「碧潭堰整建工程委託設計技術服務」一案生態檢核之過程紀錄及研討建議

「碧潭堰整建工程委託設計技術服務」期中報告審查—
新北市水環境改善輔導顧問團意見

「碧潭堰整建工程設計委託設計技術服務」期末報告審查會議
顧問團書面意見

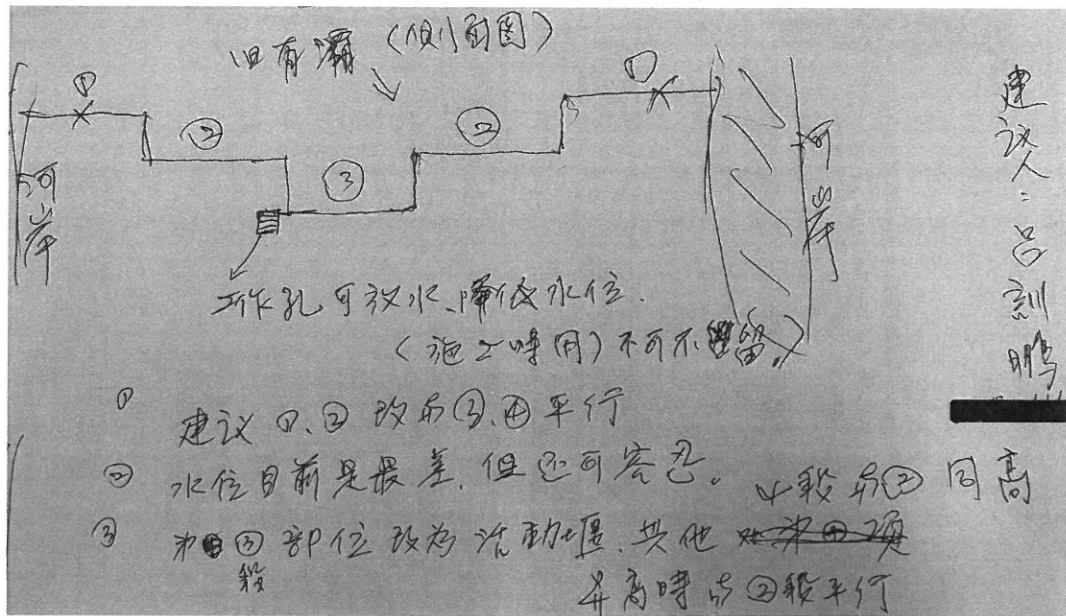
- (一) 建議施作固定壩，活動堰損壞之可能性高，如果後續受損未立即修復，或倒伏後操作人員未立即操作升起，導致水位降低，對上游船家會造成很大影響。
- (二) 本工程應要能使水位抬升或至少應保持現有高度，千萬不能

建議方案示意圖如下：

- (三) 建議在堰體預留活動式工作孔，日後清淤時可利用工作孔降低上游水位。

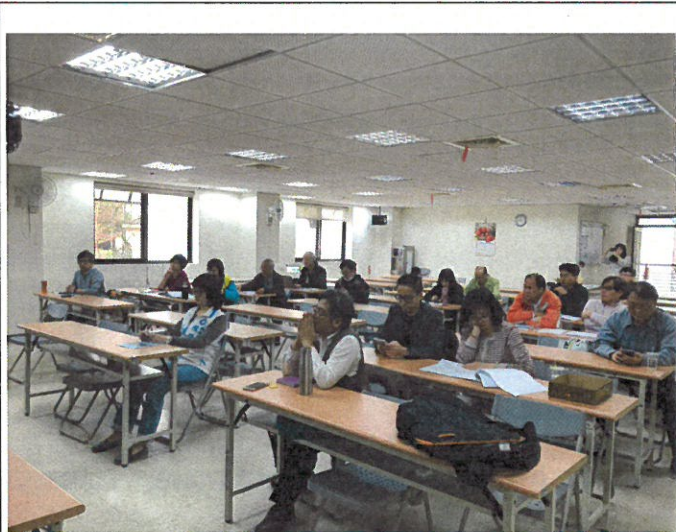
- (一) 時空廊道雖然趣味性高但後續維護上會有問題，對於這次將廊道取消改成賞魚平台給予肯定。
- (二) 相較於固定堰，活動堰除可解決防洪問題外，排砂能力亦相對提高，為未來之趨勢。
- (三) 十多年前堰下游兩岸施作砌石護岸，經過多年後現況環境已自然恢復綠化，希望本次施工下游景觀護岸能保持原樣，勿再施作砌石護岸。
- (四) 建議未來施工道路儘量利用右岸既成道路，如果有使用左岸道路做為施工便道，請注意勿破壞阿美族部落文化及設施(例如採集式農園等)。
- (五) 前瞻之意義應指為二、三十年後子孫施作，而非為現在而作，勿急功近利，渡口為台灣現在唯一人力渡口，增加使用量為活化渡口最實在之方法及原則，建議水利局應想辦法結合自行車道將人力擺渡導引至對岸，提高渡船使用率，方能對自行車道工程大大加分。
